SRV 62 / SRV 620

Weber MT utilizează noul motor GX100 pentru maiurile compactoare SRV 620. Motorul este echipat cu un nou model de carburator, cu pompă de combustibil (vedeți imaginea alăturată). Noile motoare se găsesc pe maiurile compactoare începând cu seria de fabricație 0102458.

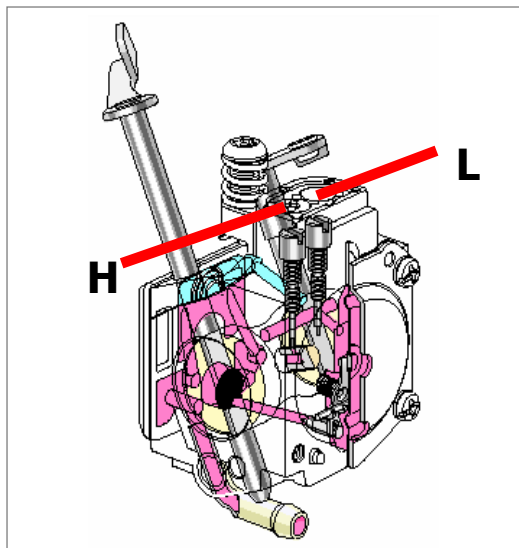
Pompa de combustibil ajută la pornirea motorului și asigură o funcționare stabilă în sarcină. În completare, corpul carburatorului este protejat împotriva coroziunii.

Motoarele GX100 model vechi (fără pompă de combustibil) pot fi înlocuite cu motoarele noi. Nu este permisă înlocuirea de părți componente, datorită standardelor referitoare la emisii de gaze.

Carburator tip 234 A:

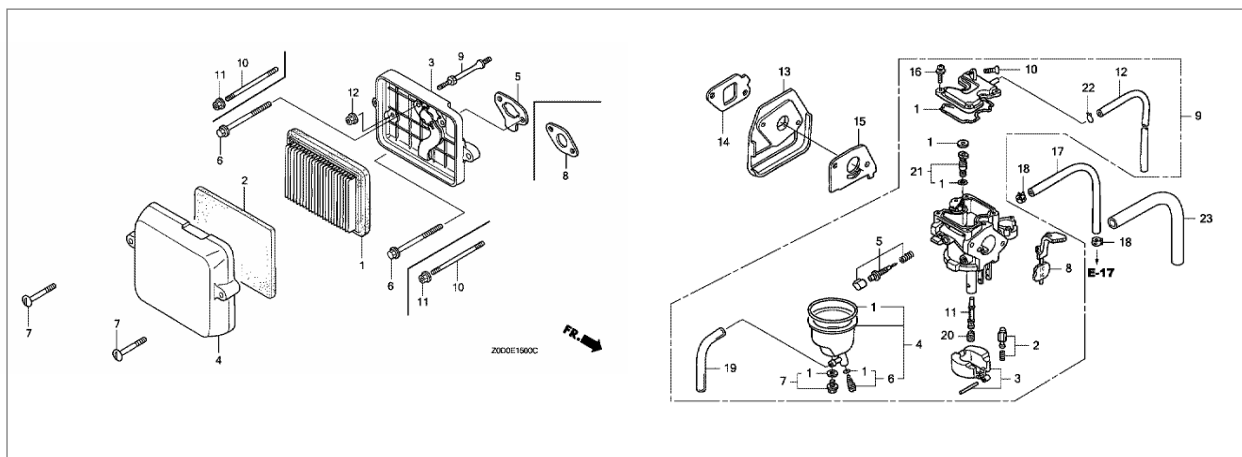
De asemenea, carburatoarele motoarelor GX100 model vechi (fără pompă de combustibil) pot fi reglate pentru a asigura funcționarea corespunzătoare în sarcină.

1. Se demontează căpăcelele de protecție de pe șuruburile de reglaj L și H.
2. Se strâng la maxim șuruburile de reglaj
3. Funcție de tipul carburatorului, se desfilează șuruburile după cum urmează:

- H se desfilează cu 2 3/4 rotații
- L se desfilează cu 1 3/4 rotații

- H se desfilează cu 2 1/2 rotații
- L se desfilează cu 2 1/2 rotații
